## Keuringsverslag van een elektrische laagspanning- en zeer lage spanningsinstallatie

**NIET CONFORM**

Straatnaam	Waardstraat
Huisnummer	12
Busnummer	
Postcode	3600
Gemeente	GENK
Land	België

Controlebezoek van een oude huishoudelijke elektrische installatie van een wooneenheid bij verkoop op vraag van de verkoper volgens (KB 08/09/2019) - AREI Boek 1- 8.4.2. en 8.2.1. en 4.2.4.3.

Afbeelding schakel- en verdeelbord:

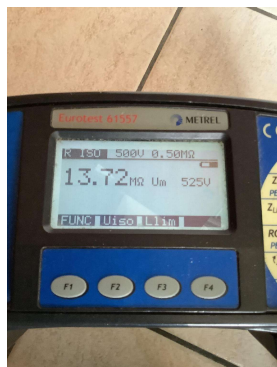
- 12.02 De continuïteit van equipotentiaal en/of beschermingsgeleiders zijn niet gewaarborgd. (Boek 1 Onderafdeling 5.3.5.3.G. en 5.4.3.5)
- 12.03 Eén of meerdere differentieelstroombeschermingsinrichtingen werken niet met testknop en/of stroominjectie. (Boek 1 Onderafdeling 6.5.7.2)

- 15.05 De deur en/of afschermplaat van het schakelbord dient (terug)geplaatst worden. Aanraking van onder spanning staande delen mogelijk. (Boek 1 Afdeling 5.1.4. en 5.3.5.1.A. en 4.2.2.3.)

- 15.09 De genaakbare, naakte onder spanning staande delen zijn onvoldoende afgeschermd. (Boek 1 Afdeling 5.1.4. en 4.2.2.3.)
- 15.10 Niet gebruikte invoeringen van het verdeelbord zijn niet correct of onvoldoende afgedicht. (Boek 1 Afdeling 5.1.4. en 4.2.2.3.)

- 15.13 De nominale spanning dient duidelijk vermeld te worden op een oordeelkundig gekozen plaats. (Boek 1 Onderafdeling 3.1.3.3.)
- 16.01 Een verzegelbare differentieelstroombeschermingsinrichting dient geplaatst te worden aan het begin van de installatie. (Boek 1 Onderafdeling 4.2.4.3.)

16.04 Een afzonderlijke differentieelstroombeschermingsinrichting met een gevoeligheid van 30mA is te plaatsen voor installaties van badkamer, wasmachine, vaatwas, droogkast en/of gelijkaardige toestellen. Deze dient ondergeschikt te zijn aan de hoofddifferentieelstroombeschermingsinrichting (Boek 1 Onderafdeling 7.1.4.1. en 4.2.4.3.)

16.06 De differentieelstroombeschermingsinrichtingen die worden geplaatst in huishoudelijke installaties zijn ten minste van het type A. Een differentieelstroombeschermingsinrichtingen van het type AC is niet toegelaten. (Boek 1 Onderafdeling 5.3.5.3.)

I: aansluiting hoofddiff lijkt slecht contact te hebben, niet duidelijk zichtbaar door rail.
